Nr postępowania: PODR/DG/3/V/2024

**„Adaptacja obiektów budowlanych w centrali Pomorskiego Ośrodka Doradztwa
Rolniczego w Lubaniu i w Oddziale w Starym Polu (Lubań, Stare Pole, woj. pomorskie)
– etap IV”**

Odpowiedzi na pytania do treści SWZ

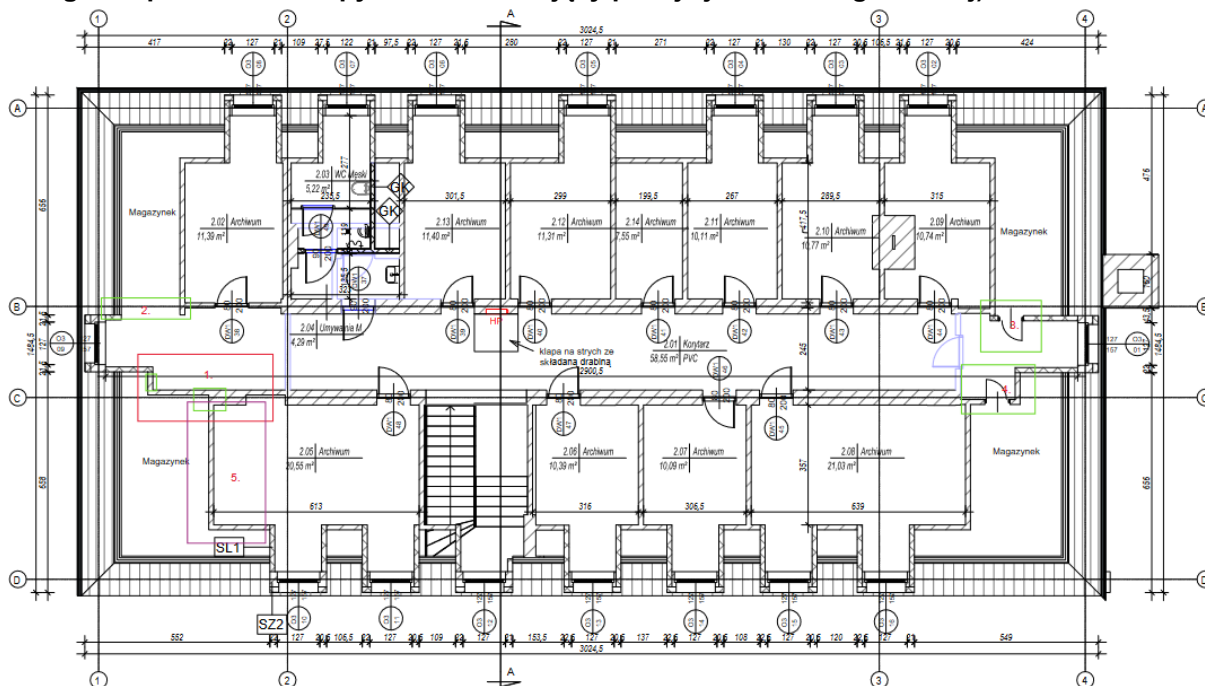
Proszę o informację ponieważ po wizji lokalnej na poziomie -1 – piwnica naszym zdaniem wszystkie tynki nadają się do skucia, a w pomieszczeniach:

- a) -1.01 i -1.05 – jest tylko uzupełnienie tynków na poziomie 30%,
- b) -1.02, -1.03, -1.04, -1.07, -1.08, -1.09, -1.10 - jest tylko uzupełnienie tynków na poziomie 40%,
- c) -1.11, -1.12 - jest tylko uzupełnienie tynków na poziomie 20%,

1. Proszę o informację na temat zaznaczonych kolorem zielonym otworów drzwiowych, które drzwi mają zostać i podać ich wymiary
2. Proszę o informacje, ponieważ w rzeczywistości jest tam ścianka oraz otwór drzwiowy, na przedstawionym rzucie jest brak ścianki
3. i 4. Proszę o podanie wymiarów drzwi
5. Proszę o informację odnośnie ścianki zaznaczonej kolorem fioletowym

BRAK W PRZEDMIARZE POMIESZCZEŃ MAGAZYNEK

Zamawiający nie przewiduje skucia wszystkich tynków, wykonujemy tylko uzupełnienie brakujących tynków, ponadto przy wykonaniu izolacji metodą iniekcji uwzględniono uzupełnienie tynków.

1. Drzwi do magazynków – przestrzeń w skosach - drzwi dopasować do istniejącego otworu magazynku;
Otwór drzwiowy w kolizji ze ścianką działową - zamurować
2. Pozostawić istniejącą ściankę – drzwi dopasować do istniejącego otworu
- 3-4. stolarkę dopasować do istniejących otworów
5. Ścianka działowa pozostaje – należy uzupełnić do zamurowanego otworu

Bezpośrednio w pomieszczeniach „magazynek” nie przewiduje się robót wykończeniowych.
